**AVIS RELATIF À LA PROTECTION
CONTRE LES EVENTUELS EFFETS NOCIFS ET NUISANCES
PROVOQUÉS PAR LES RAYONNEMENTS NON IONISANTS
GÉNÉRÉS PAR DES ANTENNES ÉMETTRICES STATIONNAIRES**

Commune : LIEGE - Exploitant : PROXIMUS

Référence exploitant : 41RUF_01

Rapport n° 3899 / 2024

Figure 2 : Vue en plan des installations d'antennes dans un rayon de 300 mètres autour de l'installation faisant l'objet de la demande d'avis

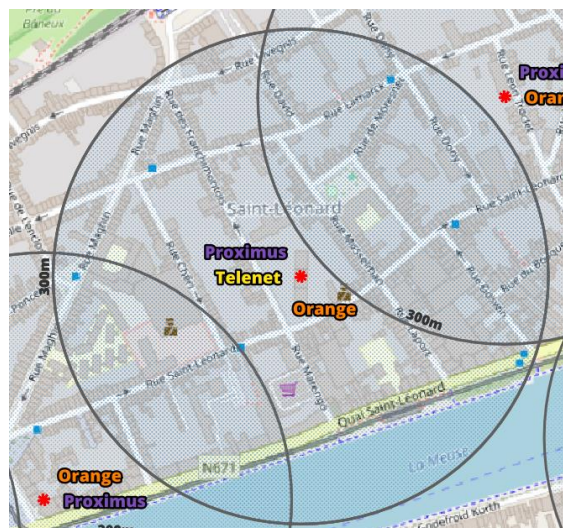
Le plan en projection verticale de la figure 2 indique la localisation des installations d'antennes émettrices stationnaires visées par le décret et situées dans un rayon de 300 mètres autour de l'installation référencée dans le paragraphe 2 et localisée au centre du cercle. Les données de localisation de ces antennes et les avis correspondant sont accessibles via le cadastre en ligne des antennes émettrices stationnaires⁸. Les installations prises en compte dans l'évaluation du respect de la limite cumulative sont les installations d'antennes émettrices déclarées en service par l'exploitant à la date du présent avis, à l'exception de l'installation référencée dans le paragraphe 2 et éventuellement d'autres installations ayant fait l'objet d'une demande d'avis à la même date et qui sont situées à l'intérieur de la zone de 300 mètres de rayon.

- il y a au plus 4 installations d'antennes émettrices stationnaires présentes dans la zone d'évaluation de 300 mètres de rayon représentée dans la figure 2, y inclus l'installation référencée dans le paragraphe 2 : la limite cumulative définie à l'article 4, §2 du décret est nécessairement respectée dans les lieux de séjour à l'intérieur de la zone d'évaluation de 300 mètres de rayon ;

- b) il y a exactement 5 installations d'antennes émettrices stationnaires présentes dans la zone d'évaluation de 300 mètres de rayon représentée dans la figure 2, y inclus l'installation référencée dans le paragraphe 2 et il existe, pour 3 ou 4 de ces installations, un avis attestant le respect de la limite abrogée de 3 V/m : la limite cumulative définie à l'article 4, §2 du décret est nécessairement respectée dans les lieux de séjour à l'intérieur de la zone d'évaluation de 300 mètres de rayon ;

- c) dans tous les autres cas, il a été vérifié que la limite cumulative définie à l'article 4, §2 du décret n'est pas dépassée dans les lieux de séjour sur base du nombre d'installations localisées dans la zone d'évaluation de 300 mètres de rayon représentée dans la figure 2, de leur localisation ainsi que des données inscrites dans la figure 1 et au paragraphe 4 du présent avis et dans les avis attestant le respect de la limite par installation ou de la limite abrogée de 3 V/m relatifs aux autres installations reprises dans la figure 2.

Compte tenu des considérations ci-dessus, il apparaît que l'intensité du rayonnement électromagnétique généré, dans les lieux de séjour situés dans un rayon de 300 mètres autour de l'installation référencée dans le paragraphe 2, par l'ensemble des antennes émettrices stationnaires de l'ensemble des exploitants du même site d'antennes émettrices stationnaires respecte la limite fixée à l'article 4, § 2 du décret.
